## RSTJ- PEDIDO DE ELEMENTOS ÚNICO

### 1. No âmbito do REGIME DE AVALIAÇÃO DE IMPACTE AMBIENTAL (AIA)

### 2. No âmbito do REGIME DE PREVENÇÃO E CONTROLO INTEGRADOS DE POLUIÇÃO (PCIP)

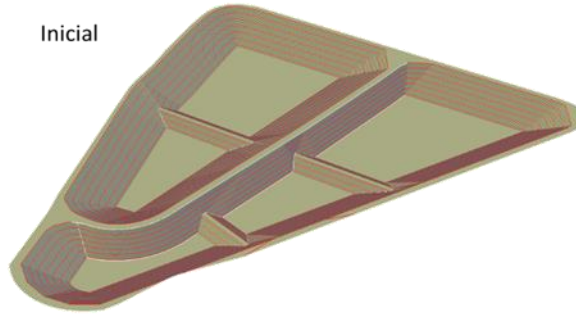
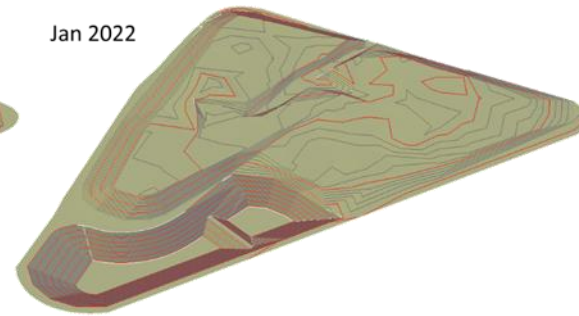
3.4. Referir a capacidade máxima do aterro (Célula 1 e Célula 2), a qual deverá ser apresentada em unidades de peso expressas em

A exploração da **Célula 1** já terminou, pelo que se considera que a sua capacidade corresponde às 1787 584 toneladas de resíduos atualmente já depositadas. Conforme referido na resposta ao ponto 3.3, o volume ocupado por estes resíduos estima-se em **1250 689 m<sup>3</sup>**. O volume de encaixe da Célula 1, que

<p>toneladas (t) e unidade de volume expresso em metros cúbicos (m<sup>3</sup>).</p>	<p>compreende os resíduos e os solos de cobertura diária, camada mineral drenante e camadas de selagem final, corresponde a 1404 891 m<sup>3</sup>.</p> <p>Apresenta-se o cálculo da capacidade da Célula 2</p> <ul style="list-style-type: none"> <li>• Resíduos depositados na Célula 2 desde o início da exploração e até o fim de 2021 566 673 t</li> <li>• Volume entre a modelação de fundo e a topografia de janeiro de 2022 (ver figuras) ..... 1028 875 m<sup>3</sup></li> <li>• Área da camada mineral drenante no fundo da Célula ..... 28 246 m<sup>2</sup></li> <li>• Espessura da camada mineral drenante no fundo da célula ..... 0,50 m</li> <li>• Volume da camada mineral drenante no fundo da célula ..... 14 123 m<sup>3</sup></li> <li>• Volume ocupado pelos resíduos e solos de cobertura diária ..... 1014 752 m<sup>3</sup></li> <li>• Volume das terras de cobertura diária (estimativa) ..... 10% do volume dos resíduos</li> <li>• Volume ocupado pelos resíduos ..... 922 502 m<sup>3</sup></li> <li>• Volume ocupado pelas terras de cobertura diária ..... 92 250 m<sup>3</sup></li> <li>• Densidade calculada dos resíduos depositados ..... <b>0,61 t/m<sup>3</sup></b></li> </ul> <p>Esta densidade calculada corresponde à densidade final dos resíduos depositados, após degradação e assentamentos. Admite-se que o valor calculado é bastante inferior ao habitualmente observado em aterros portugueses. Talvez alguns dos resíduos registados como tendo sido depositados na Célula 1 foram, de facto, depositados na Célula 2.</p> <p>Assim estimou-se a densidade efetiva média das duas células juntas:</p> <ul style="list-style-type: none"> <li>• Resíduos depositados desde o início da exploração e o fim de 2021 ..... 2354 257 t</li> <li>• Volume entre a modelação de fundo e a topografia de janeiro de 2022 ..... 2433 766 m<sup>3</sup></li> <li>• Área da camada mineral drenante no fundo das Células ..... 86 512 m<sup>2</sup></li> <li>• Espessura da camada mineral drenante no fundo das células ..... 0,50 m</li> <li>• Volume da camada mineral drenante no fundo das células ..... 43 256 m<sup>3</sup></li> <li>• Volume ocupado pelos resíduos e solos de cobertura diária ..... 2390 510 m<sup>3</sup></li> </ul>

<ul style="list-style-type: none"> <li>• Volume das terras de cobertura diária (estimativa) ..... 10% do volume dos resíduos</li> <li>• Volume ocupado pelos resíduos ..... 2773 191 m<sup>3</sup></li> <li>• Volume ocupado pelas terras de cobertura diária ..... 217 319 m<sup>3</sup></li> <li>• Densidade calculada dos resíduos depositados ..... <b>1,08 t/m<sup>3</sup></b></li> </ul> <p>A densidade efetiva calculada para as duas células juntas, 1,08 t/m<sup>3</sup>, é típico da exploração de aterros de resíduos portugueses.</p> <p>Para as previsões da futura ocupação do aterro sanitário considera-se uma densidade dos resíduos de <b>0,9 t/m<sup>3</sup></b>, o que implica um fator de segurança de 17% relativamente à densidade média calculada.</p> <p>Considerou-se que no futuro (anos 2022 e seguintes) a deposição de resíduos na Célula 2 será igual à média recebida entre 2018 a 2021, ou seja, 76 770 t/ano. Assim estima-se a capacidade restante:</p> <ul style="list-style-type: none"> <li>• Volume restante na Célula 2 em janeiro de 2022 (ver figuras acima) ..... 864 835 m<sup>3</sup></li> <li>• Volume total das Células 1 e 2 desde início da exploração até esgotamento ..... 3 298 601 m<sup>3</sup></li> <li>• Área da Célula 2 ..... 83 515 m<sup>2</sup></li> <li>• Espessura média da selagem final considerada ..... 1,70 m</li> <li>• Volume a ocupar pela selagem final da Célula 2 ..... 141 975 m<sup>3</sup></li> <li>• Volume restante, excluindo selagem final ..... 722 860 m<sup>3</sup></li> <li>• Volume restante, a ocupar pela cobertura diária ..... 65 715 m<sup>3</sup></li> <li>• Volume restante, a ocupar pelos resíduos ..... 657 145 m<sup>3</sup></li> <li>• Densidade assumida dos resíduos depositados (para previsões) ..... 0,90 t/m<sup>3</sup></li> <li>• Capacidade restante para resíduos na Célula 2 ..... 591 431 t</li> <li>• Deposição anual de resíduos prevista ..... 76 770 t/ano</li> <li>• Vida útil restante, desde janeiro de 2022 ..... 7,7 anos</li> <li>• Data de esgotamento da Célula 2 ..... <b>setembro de 2029</b></li> </ul>
